**TERCER PREMIO:**

**Juan Torbado, Ricardo Magdalena y Carlos de Miguel, Arquitectos**

*Planta de emplazamiento.*

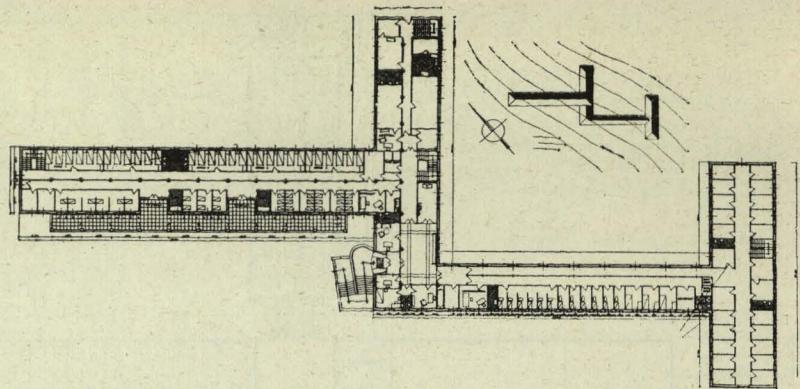
La orientación longitudinal de los edificios nos parece muy acertada. Agrupación excesivamente dispersa, de 200 metros aproximadamente, de edificio a edificio. No separa, como los anteriores, los dos sexos por el pabellón de lactantes, solución menos perfecta.

*Fachadas y planta del pabellón de niños.*

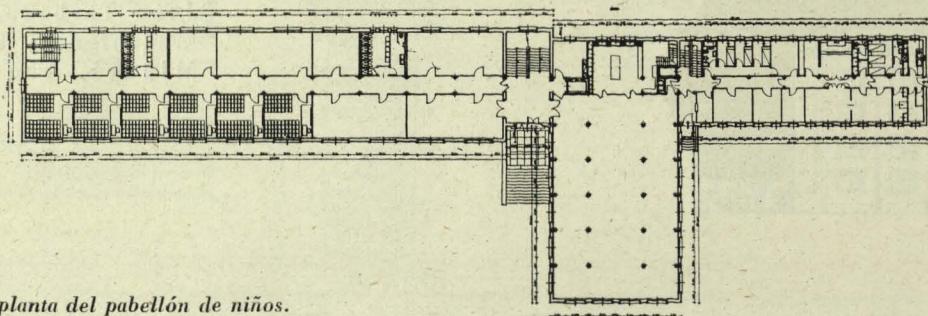
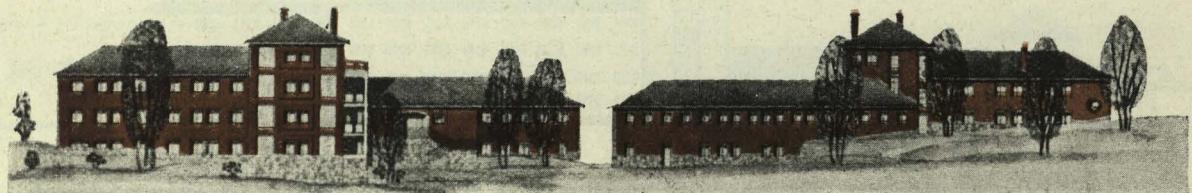
presentados al concurso. La composición de fachadas es extremadamente sugestiva y alegre, punto de vista que consideramos importante en esta clase de edificios. Parece mejorado con la ayuda de escultura y pintura decorativa; y aunque en las bases del proyecto no se pedía una torre, también consideramos que serviría para alegrar más el conjunto.
